Změnový list č. 2 předkládá Zhotovitel

Projekt: Kanalizace Podlesí – I. etapa

Číslo změnového listu: 2

Název změnového listu: **Složitě hydrogeologické poměry na stoce D
Odlišná skladba stávajících komunikací A2a, A3, A4**

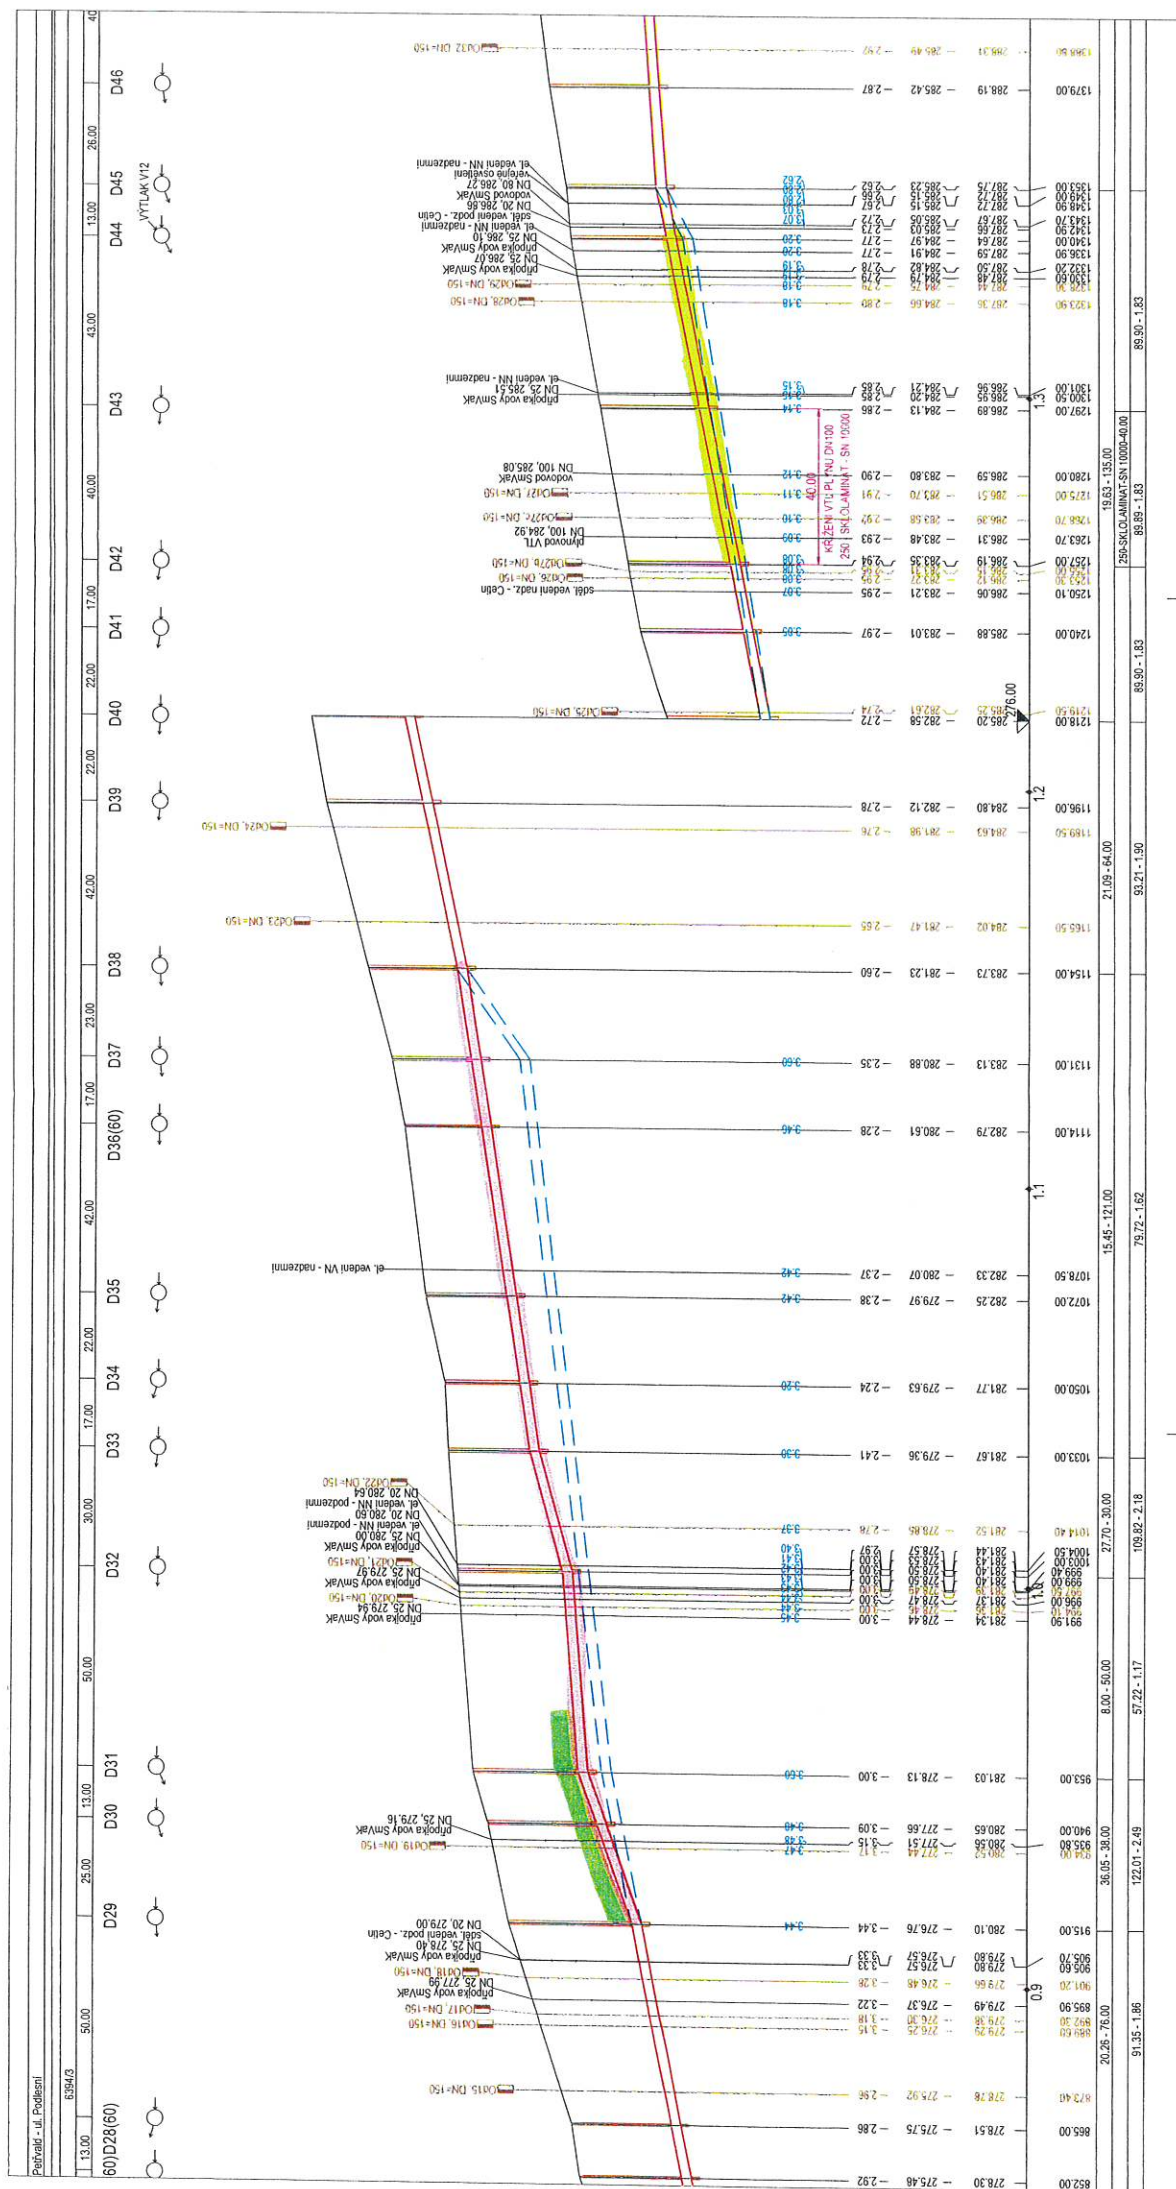
Na základě zkušeností získaných již při realizaci stoky A, ověření nadmořských výšek jednotlivých domovních přípojek byla provedena úprava nivelety stoky v úseku D29 – D38 vyzvednutím o 0,7 m a v úseku D40 – D45 vyzvednutím o 0,3 m. Současně bylo navrženo v místech s nejhoršími IG poměry použití komorového pažení, což je technologie, která zabrání vytékání písků. Dále byla navržena sanace dna a to za použití kameniva frakce 63-125mm v kombinaci s dvěma vrstvami geotextilie nebo sanace dna kamenivem frakce 8-16mm s jednou vrstvou geotextilie. Vše se odvíjelo od skutečně zjištěných IG podmínek v daném místě.

... komorové pažení (celkem 50m)

... sanace základové spáry (celkem 239m)

... sanace základové spáry (celkem 83m, kamenivo 8/16 mm.)

Obr. č. 1 – Vytékání tekutých písků

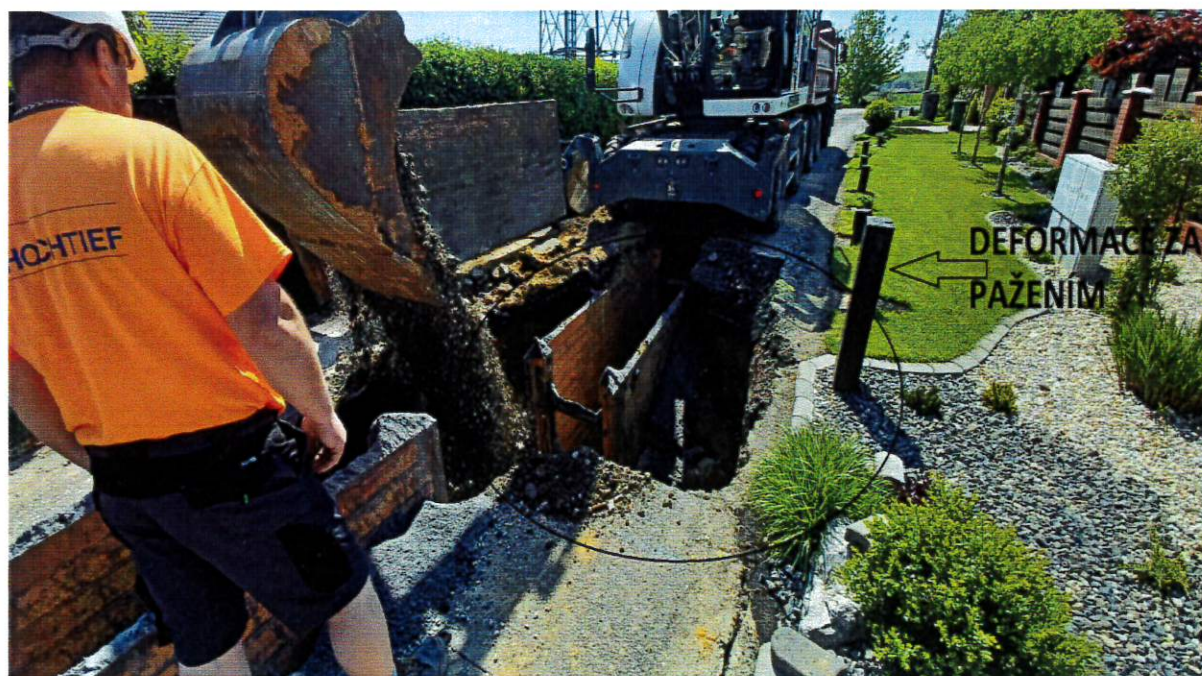
Při realizaci stoky D v úseku D29-D45 byly zjištěny tekuté písky. Docházelo k vytékání písku pod pažícími boxy, což se okamžitě projevovalo deformacemi z vnější strany pažení. V případě, že by se v takovýchto IG podmínkách dále pokračovalo v pracích bez jakýchkoliv technických opatření, hrozilo poškození okolních nemovitostí a současně riziko zavalení pracovníku ve výkopu. Práce musely být zastaveny a navrženo nové technické řešení výkopu.
